RESOLUCIÓN N° 002092 (24 SEP. 2024)

“Por la cual se resuelven unos recursos de reposición interpuestos en contra de la Resolución 1351 del 5 de julio de 2024 y se toman otras determinaciones”

Por medio de la Resolución 1351 del 5 de julio de 2024, esta Autoridad Nacional autorizó la modificación de la Licencia Ambiental otorgada mediante Resolución 1326 del 05 de agosto de 2020 (modificación 1 de la Licencia Ambiental del proyecto UPME 01 de 2013 (Soacha – Tequendama).

Figura 30 Individuos autorizados aprovechamiento forestal torre 311

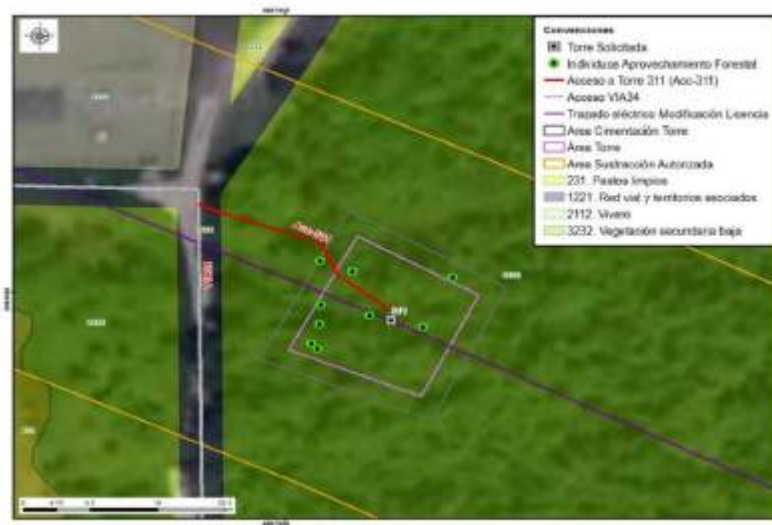
Respecto a lo mencionado por ANLA en sus argumentos en cuanto a la discrepancia entre lo evidenciado en la visita de evaluación y lo presentado en el MAG sobre la rocería planteada, se aclara que se realizarán actividades de mantenimiento tipo rocería, teniendo en cuenta las características mencionadas anteriormente y, por lo tanto, se considera que se presenta consistencia con lo reportado en el MAG. Al respecto, es pertinente aclarar que
